Saksframlegg

Utvalg	Møtedato
Fylkesutvalget	07.10.2025

Farsund kommune - uttalelse med innsigelse til reguleringsplan for Øyvoll

Figur 5 Rødt område oppfyller ikke undersøkelsesplikten for kulturminner. Bilde fra plankartet.

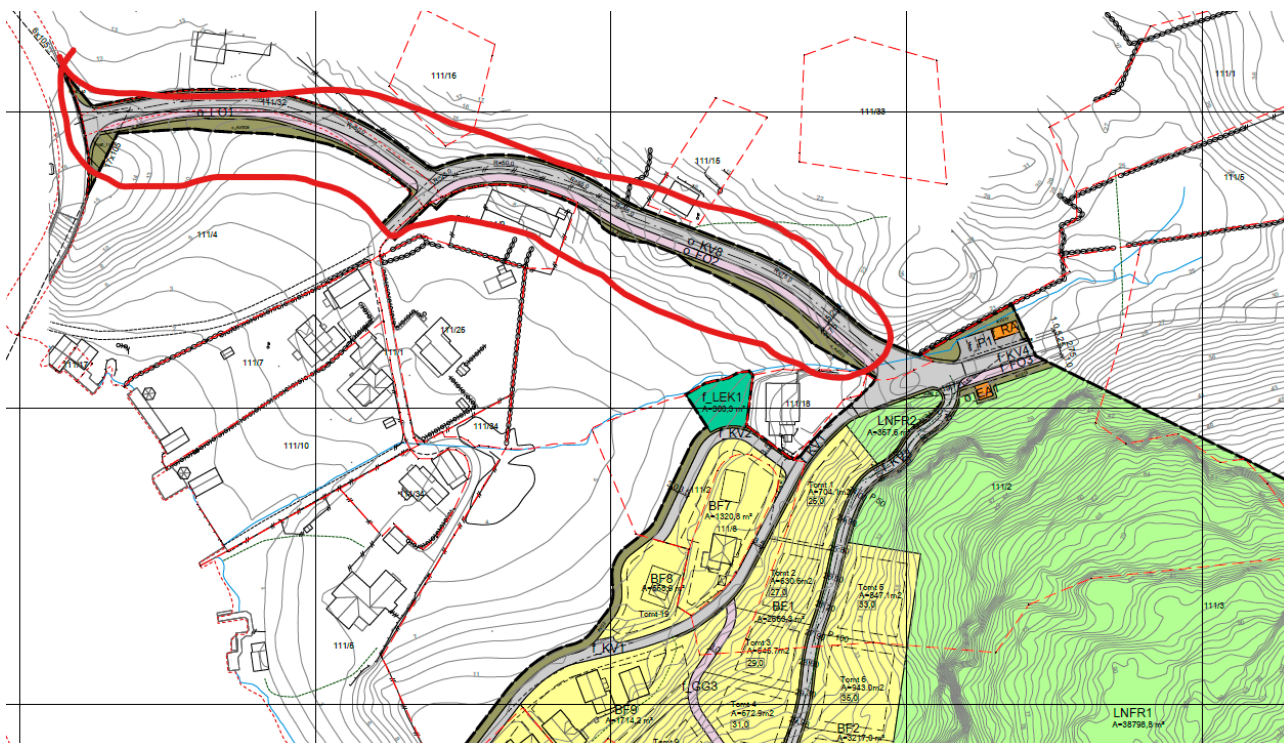
Fylkeskommunen har ved oppstart og senere utvidelse av planområdet påpekt undersøkelsesplikten. Etter at planområdet ble utvidet til å omfatte adkomstveien til fv. 465, har tiltakshaver ikke tatt kontakt med fylkeskommunen for å foreta de nødvendige arkeologiske registreringer. Forholdet til § 9 er dermed uavklart.

Øyvoll vitner om historie helt fra eldre steinalder og over lange tidsspenn av forhistorien. Potensialet for funn av kulturminner i området er høyt.

Fylkeskommunedirektøren vurderer at det er nødvendig å reise innsigelse til de områder i planen som ikke er avklart for kulturminner. Innsigelsen kan trekkes inntil nødvendige undersøkelser er gjennomført og forholdene til kulturminnene, jf. KML § 9 er avklart.

2. Innsigelsen kan trekkes dersom:
 - a. Nødvendige arkeologiske undersøkelser gjennomføres, og tiltak for å ivare kulturminne avklares.
 - b. Planen endres slik at krav til frisiktsoner ivaretas fullt ut.

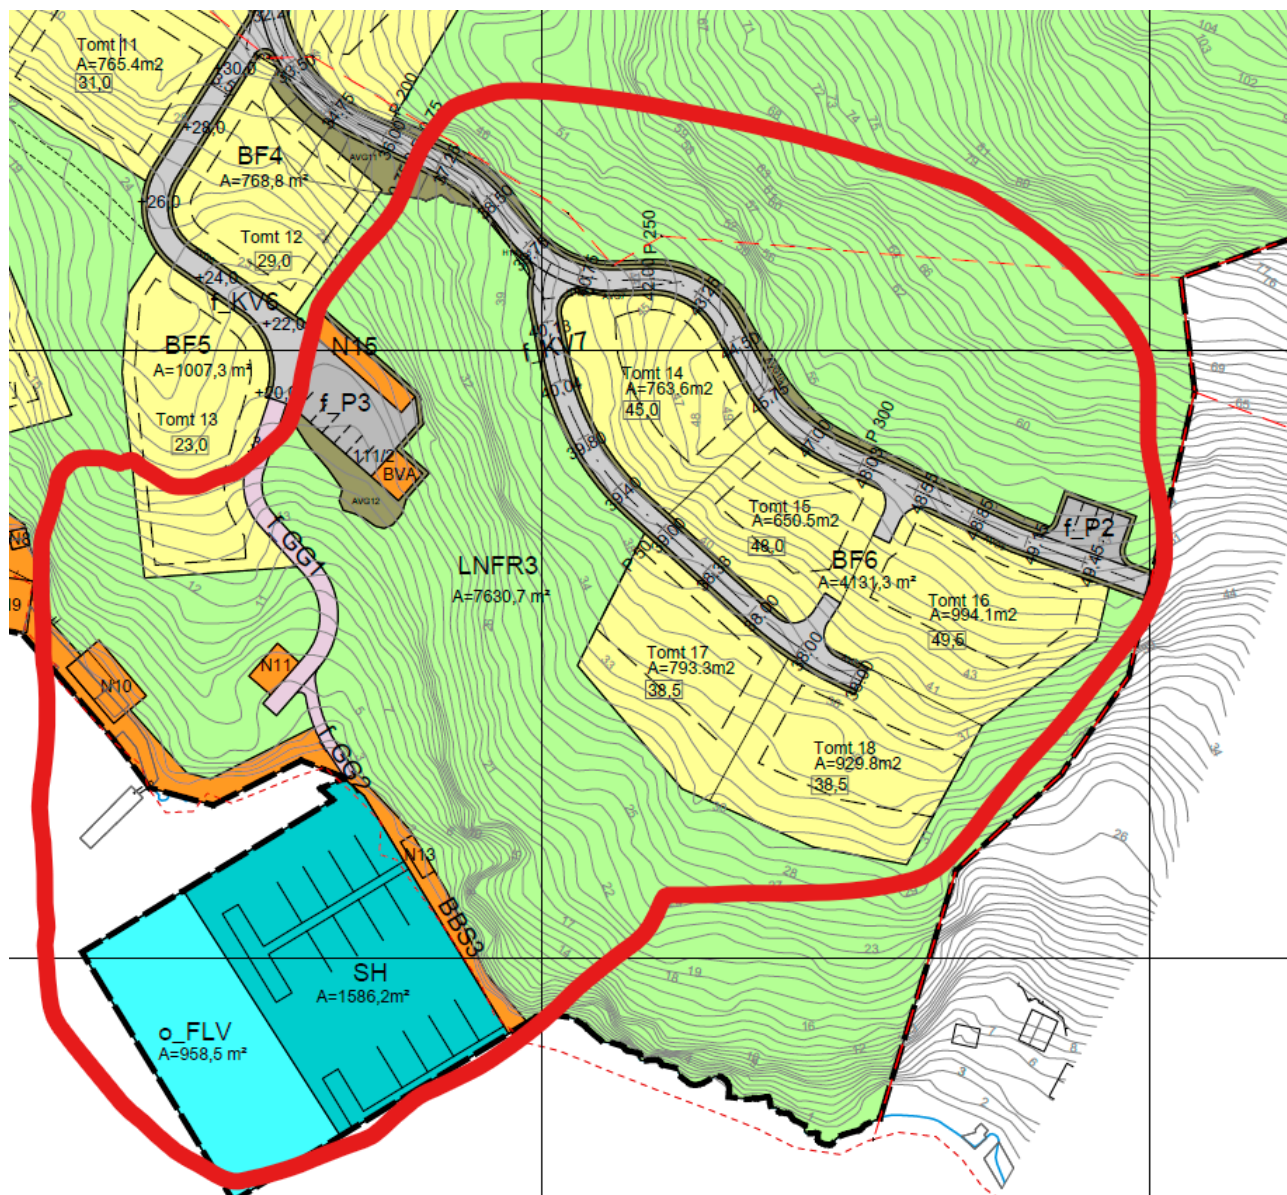
Innsigelse til boligområdet BF6, småbåthavnen (SH) med parkeringsplasser (P6)

Boligområdet med fem tomter (BF6), småbåthavnen (SH) med boder (N11 og N13), adkomstveien (GG1-2) og den tilhørende parkeringsplassen (P3) ligger alle i en del av strandsonen ved Øyvoll som er ubebygde. Området er ikke satt av til utbyggingsområde i kommuneplanen og er også utenfor byggegrensen i strandsonen kommunen fastsatte i 2022. Området er svært kupert med store høydeforskjeller og fremstår som et ubebygde grønt landskapsrom.

Den planlagte utbyggingen vil gi vesentlig negativ landskapsvirkning ved å bryte opp et større sammenhengende grønt område i strandsonen. Småbåthavnen med den tilhørende båttaktivitet vil ha negative konsekvenser for vannmiljøet, bl.a. ålegressforekomster i området.

Fylkeskommunedirektøren anbefaler derfor innsigelse til disse områdene i planen.

- c. Utbyggingsområder i strandsonen tas ut av planen.
3. Fylkeskommunedirektøren ber kommunen følge opp øvrige faglige anbefalinger om trafikksikkerheten som de er beskrevet i saken.
